標準応答スペクトルの規制への取り入れに伴う基準地震動の変更の 要否に係る審議結果（東北電力女川原子力発電所）

令和3年9月15日
原子力規制庁

このうち、東北電力女川原子力発電所について、基準地震動の変更の要否に係る審議が終了したので、その審議結果を示すとともに、今後の対応（案）を諮る。

地盤増幅特性を考慮した標準応答スペクトルと基準地震動 Ss-D1 との比較

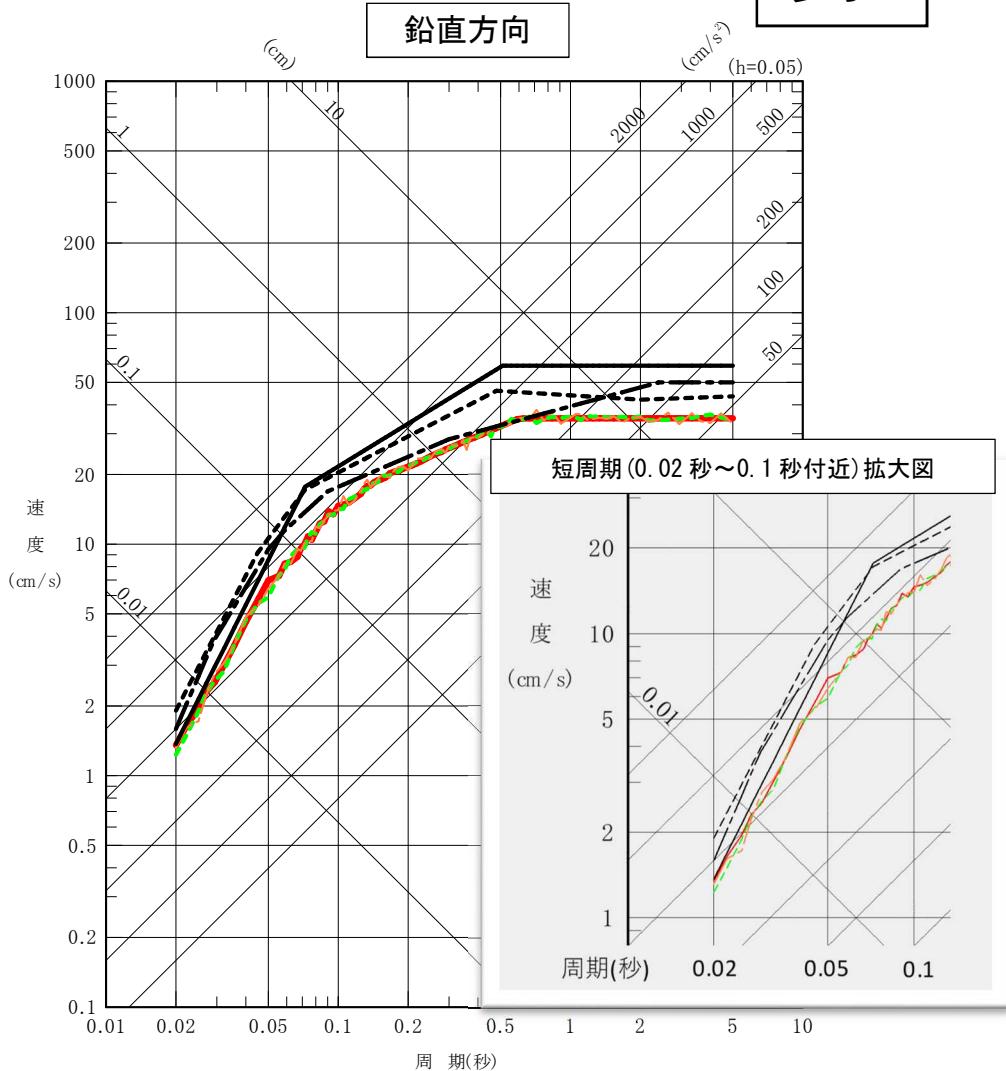
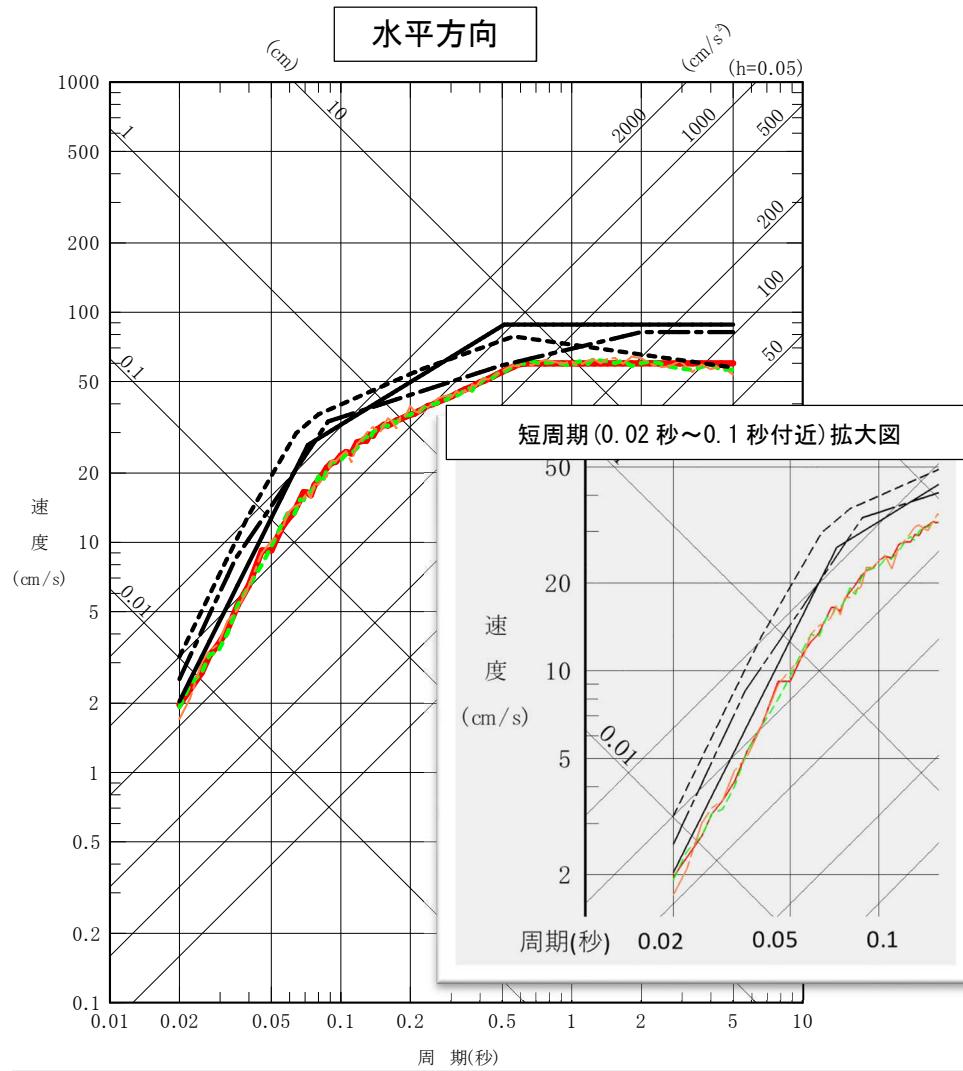
- ・また、公開の会合における指摘を踏まえ、標準応答スペクトルに適合するよう模擬地震波（一様乱数の位相特性を持つ正弦波の重ね合わせによる模擬地震波及び観測記録⁶の位相特性を用いた模擬地震波）を作成し、それを地震基盤相当面に入力して得られた解放基盤表面における応答スペクトルと、基準地震動 Ss-D1 を比較した。
- ・上記に基づき評価を行った結果、女川原子力発電所において、地盤增幅特性を考慮した標準応答スペクトルは基準地震動 Ss-D1 の応答スペクトルに包絡されたことから（参考 2 参照）、基準地震動の変更は不要と判断した。

公開の会合における審議の結果、地震基盤相当面から解放基盤表面までの地盤增幅特性を考慮した標準応答スペクトルは、応答スペクトルに基づく手法による基準地震動 Ss-D1 の応答スペクトルに全ての周期帯で包絡されていることから、女川原子力発電所の基準地震動の変更が不要であることを確認した⁷。

3. の審議結果の報告を踏まえ、女川原子力発電所については、改正後の解釈を適用しても、基準地震動の変更が不要であると認め、その旨を別紙のとおり東北電力に通知する。
